# ABHILFE GEGEN GERÄUSCHE IM BEREICH DES NEBENAGGREGATETRIEBES

TECHNISCHE INFO NR. 1108

Astra H, Signum, Vectra C, Zafira B

Z18XER

**Bild 1:** Wechsel von starrer Riemenscheibe auf einen Generatorfreilauf

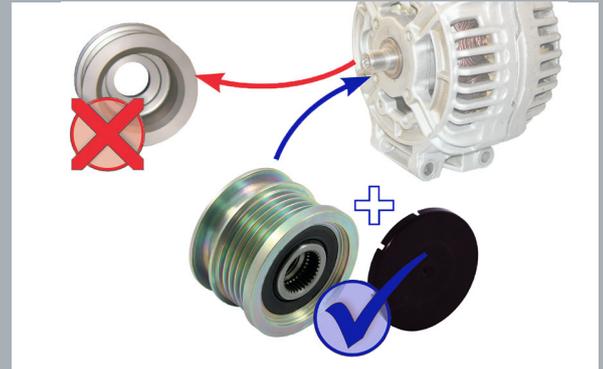
Durch starke Schwingungen des Keilrippenriemens kann es bei oben genannten Fahrzeugen mit starrer Generatorriemenscheibe zu starker Geräuschbildung kommen.

RUVILLE empfiehlt die betroffenen Fahrzeuge mit starrer Generatorriemenscheibe auf den Generatorfreilauf 55379 umzurüsten. **Achtung:** Unbedingt den beiliegenden Einbauhinweis beachten!

Als technische Lösung bietet RUVILLE für diese Fahrzeuge einen Generatorfreilauf an. Dieser mindert die dynamischen Belastungen im Nebenaggregatetrieb und verhindert so die Geräuschbildung.
